福建一建金麟观云
规划及建筑方案设计（变更）

福建尚恩建筑设计有限公司
2024年10月

福建一建金鹏观云

2#北立面图

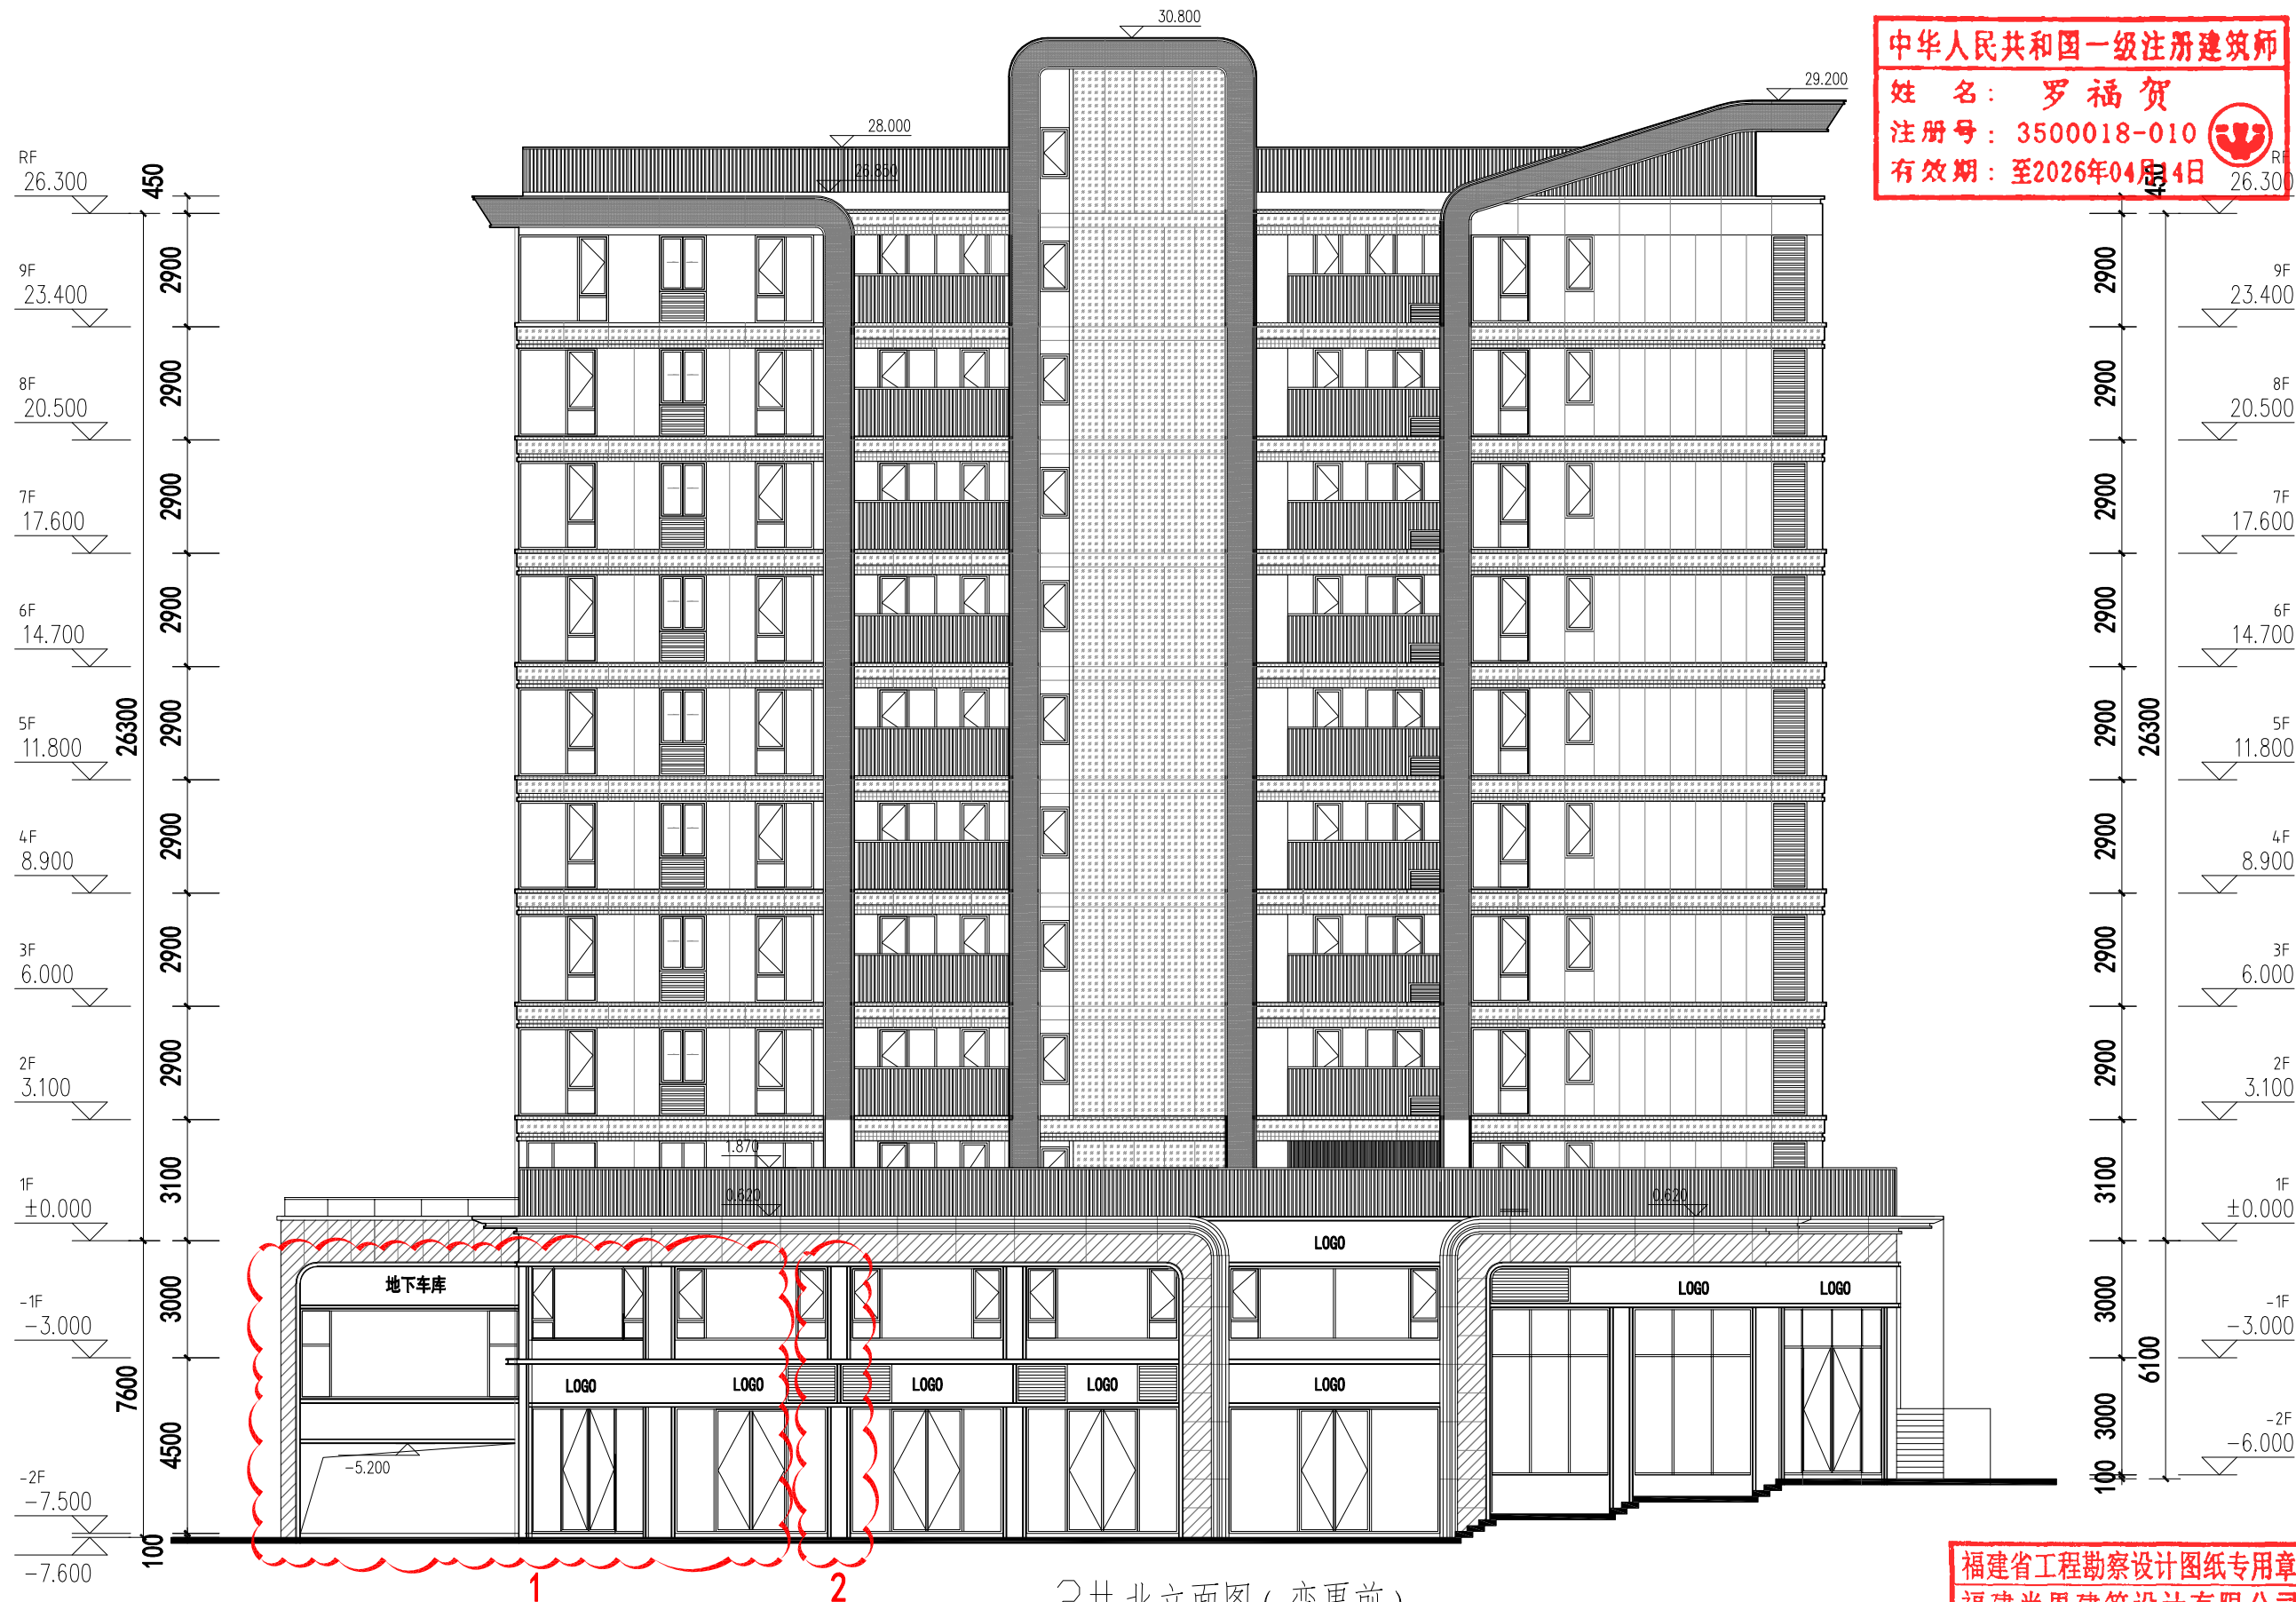
变更内容：1、坡道调整：原最右侧2-20~D-11轴室外道路由下坡（下地下二层车库出入口）调整为上坡（上至地下一层车库出入口），原地下二层车库出入口调整至2-17~2-20轴（取消1间店面开间），局部结构采用抬柱形式，保证车道净宽。
2、造型调整：原壁柱造型向左移1100mm。

挡墙立面图(变更后)

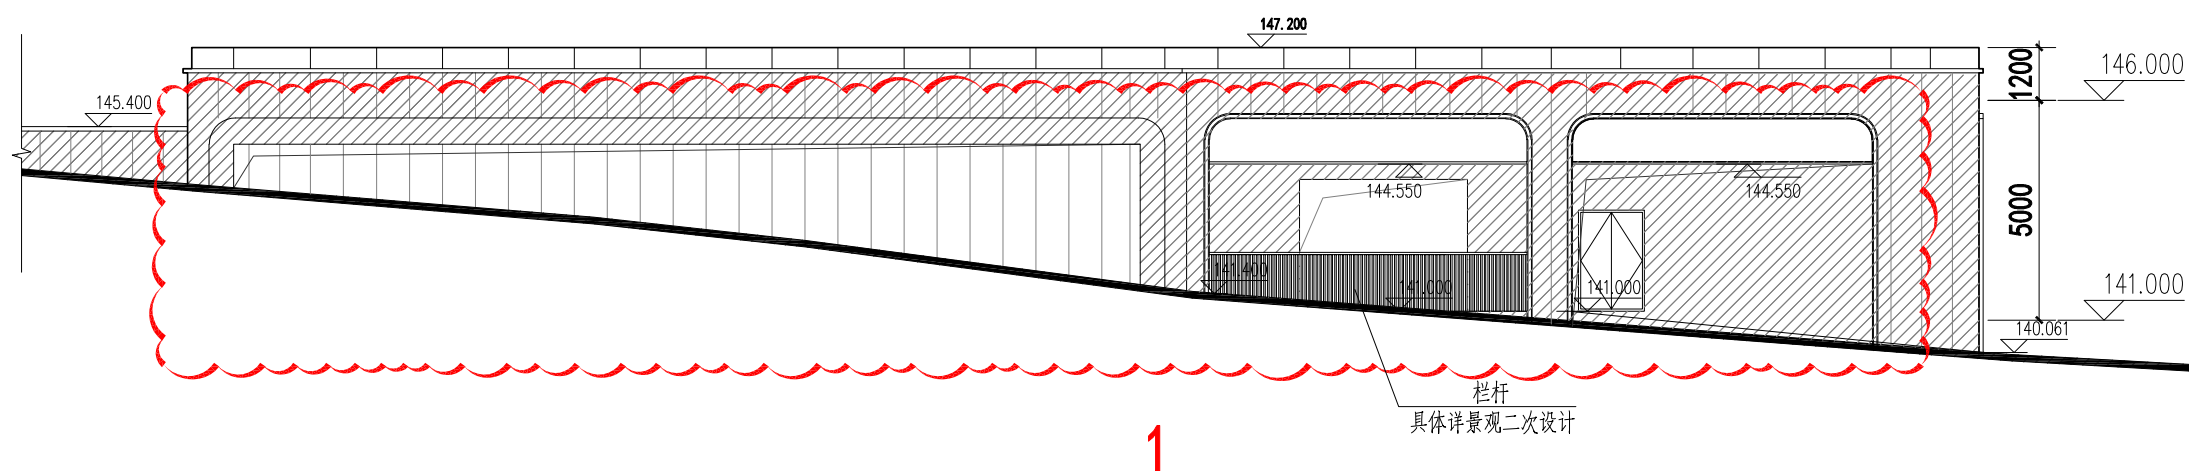
变更内容：1、造型调整：左侧壁柱造型由直改弧。右侧壁柱位置调整。
